Keuringsverslag van een elektrische laagspanning- en zeer lage spanningsinstallatie

NIET CONFORM

Straatnaam Hoge Jan
Huisnummer 51
Busnummer
Postcode 9255
Gemeente BUGGENHOUT
Land België

Controlebezoek van een huishoudelijke installatie volgens (KB 08/09/2019) - AREI Boek 1- 6.5. en 4.2.4.3.

Afbeelding schakel- en verdeelbord:

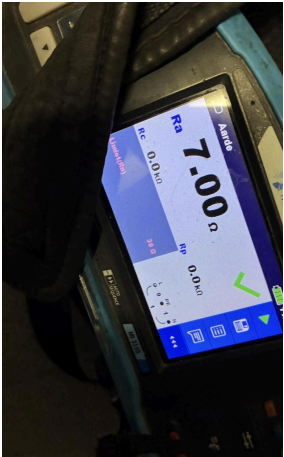
Visueel nazicht (algemeen)	NOK	Directe aanraking	OK	Indirecte aanraking	OK
Aansluitingen	OK	schema in bijlage door Aceg vzw	NA		
Equipotentiale verbindingen	OK	Doorsnede geleiders	OK		
Continuïteit	OK	Verlichting / toestellen	OK

- I1.01 Eéndraadschema van de installatie is niet aanwezig. (Boek 1 Afdeling 2.12 - 2.13 en 3.1.2)
- I1.03 Situatieschema van de installatie is niet aanwezig. (Boek 1 Afdeling 2.12 - 2.13 en 3.1.2)
- I2.02 De waarde van de isolatieweerstand van één of meerdere stroombanen is kleiner dan 0,5M ohm. (Boek 1 Onderafdeling 6.4.5.1.)
- N3 Het is niet uitgesloten dat bij een nacontrole bijkomende inbreuken worden vastgesteld bij voorleggen schema's.
